Meie 12.05.2025 nr 7.1-1/25/6669-3

**Riigitee 11307 ja Kostivere gaasireguleeripunkt
kinnistu juurdepääsutee ristumiskoha
rekonstrueerimise nõuded**

Joonis 1. Ristumiskoha pikikallete kujundamine

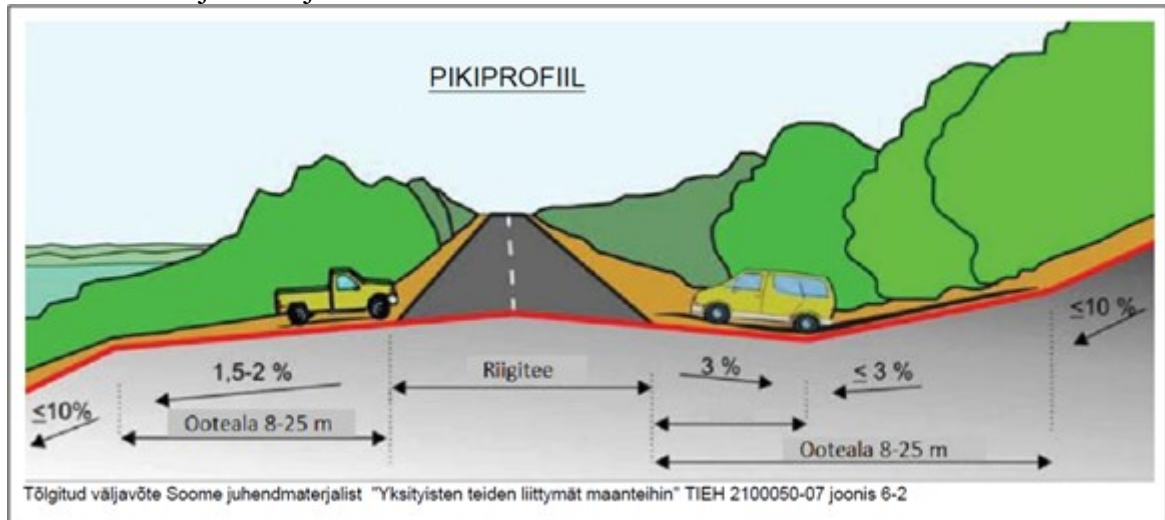
- 8.3. Mõõdistusala ja uuringud peavad olema piisavad projekti koostamiseks ja kontrollimiseks.
- 8.4. Mõõdistada olemasolevad riigitee veeviimarid mahus, mis on vajalik eelvoolu tagamiseks.
- 8.5. Projekti kooskõlastamiseks esitamise hetkel peab olema geodeetilise mõõdistuse sh kooskõlastuste vanus kuni üks aasta.
9. Ristumiskoha plaanilahenduse koostamisel lähtuda Transpordiameti tüüpjoonise II põhimõtetest. Pöörderaadiused määrata liikluskoosseisu kõige ebasoodsama sõiduki pöördekoridoride järgi. Kujutada pöördekoridoreid joonistel.
10. Ristumiskoht projekteerida riigiteega võimalikult täisnurga all. Ristumiskoha pikikalded määrata vastavalt alltoodud joonise põhimõtetele arvestusega, et riigitee alusele maale sademeveett üldjuhul ei juhitata.
